Boletín de Servicio

BI Número: **CH041**

AUTOR: Ricardo Campos **ASUNTO:** Mensaje "Over current" durante carga de batería

MODELOS AFECTADOS: C200 **N# PAGINAS:** 4

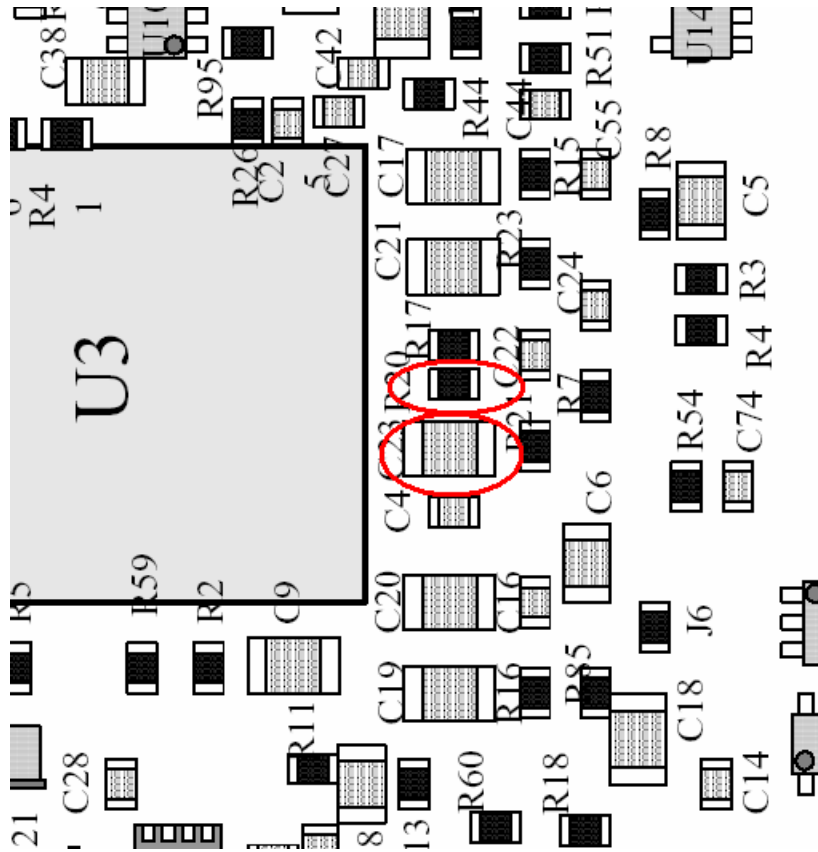
Durante el proceso normal de carga de batería, la unidad muestra el mensaje 'Overcurrent' indicando que existe una sobrecarga de corriente.

1. La ausencia, deterioro, o inadecuada soldadura del resistor R20 que actúa como fusible (0.00 ohmm).
2. Cortocircuito en C23 debido a contacto mecánico entre el este componente y el bindaje de la placa.

La línea VBAT es una línea que conecta el U3 (Nausica) al circuito de carga, y su función es la de permitir el monitoreo de la tensión de la batería.
